Commune de URIMÉNIL (88)

PLAN LOCAL D'URBANISME

7- Avis des Personnes Publiques Associées

Dossier Enquête publique

Figure 5 : Plan du projet d'aménagement

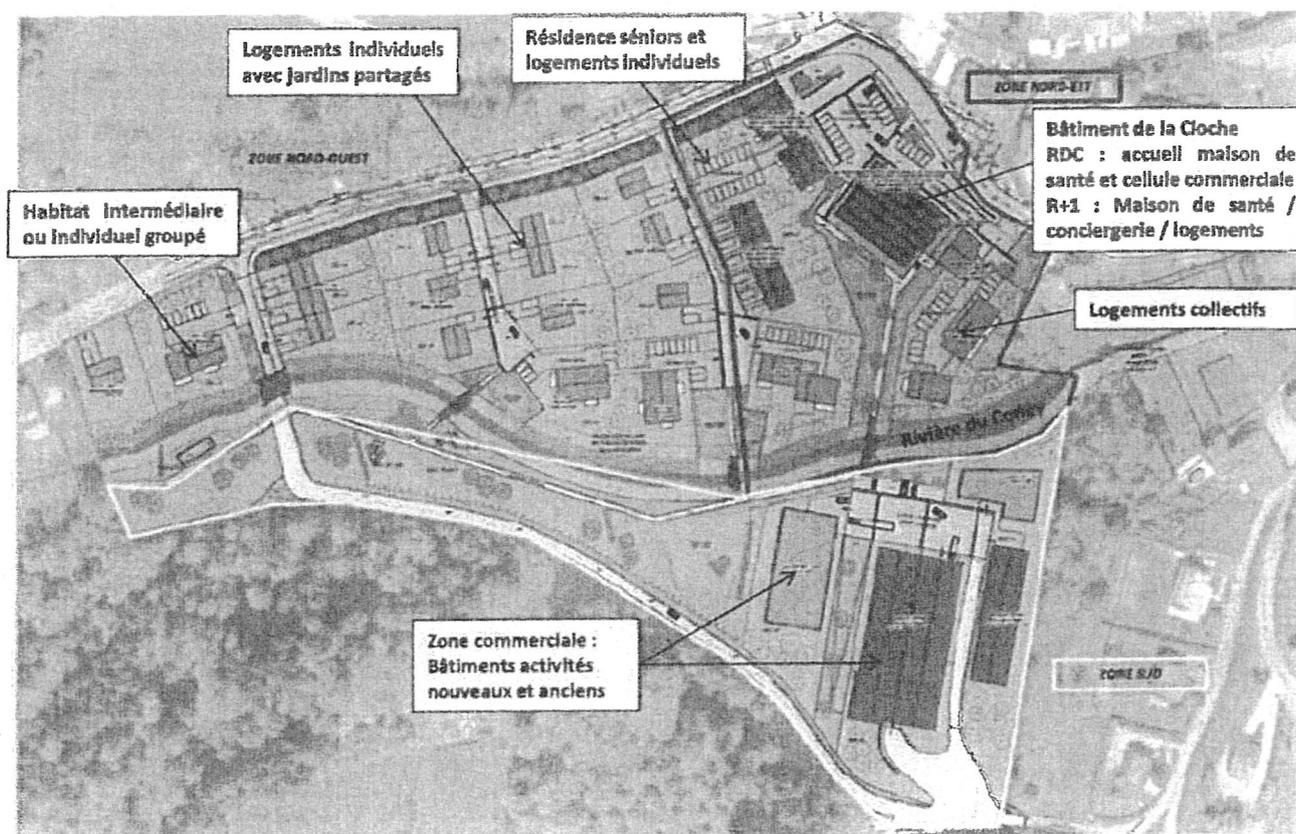
Le plan de gestion distingue 3 zones sur le site en fonction de l'usage projeté (*scénario 1, cf. ci-joint plan d'aménagement*) :

- La zone Nord-Est (*anciens ateliers d'entretien, bâtiment historique de la Cloche*) : futurs commerces (RDC) et maison de santé (RDC et R+1)
- La zone Nord-Ouest (*ancien atelier ficellerie*) : futurs logements individuels, résidences seniors et jardins privatifs
- La zone Sud (*anciens local ensimage et aire de dépotage*) : future zone d'activité commerciale

Pour la Zone Nord-Est : Il apparaît que le risque sanitaire (*quotient de danger, QD et excès de risque individuel, ERI*) est acceptable pour les occupants des futurs logements collectifs et des résidences sénior de la zone Nord-Est pour les voies d'exposition étudiées (Cf EQRS p.43), sous réserve des mesures de gestions précitées.

Au regard des concentrations importantes en polluants volatils (BTEX) dans les gaz du sol, mes services recommandent la mise en place de vides sanitaires ventilés dans les futurs bâtiments, et d'éviter les sous-sols.

Pour la zone Nord-Ouest : un risque inacceptable est mis en évidence par l'EQRS pour les résidents des futurs logements pavillonnaires en partie Nord-Ouest du site en cas de contact direct avec les sols. Le bureau d'étude propose pour compenser ce risque (Cf. PG p. 53 à 57) :

Je demande que les préconisations du bureau d'études soient appliquées et que la mise à jour de l'EQRS soit transmise à mes services.

Pour la zone Sud : un risque inacceptable est révélé par l'EQRS pour les employés des futurs locaux industriels, par inhalation d'air dans les bâtiments. Mes services notent que le public fréquentant les futurs établissements n'a pas été pris en compte dans l'EQRS pour le calcul des risques. Je demande à ce que le risque associé à l'inhalation d'air intérieur par le public au droit des bâtiments soit intégré dans la mise à jour de l'EQRS.
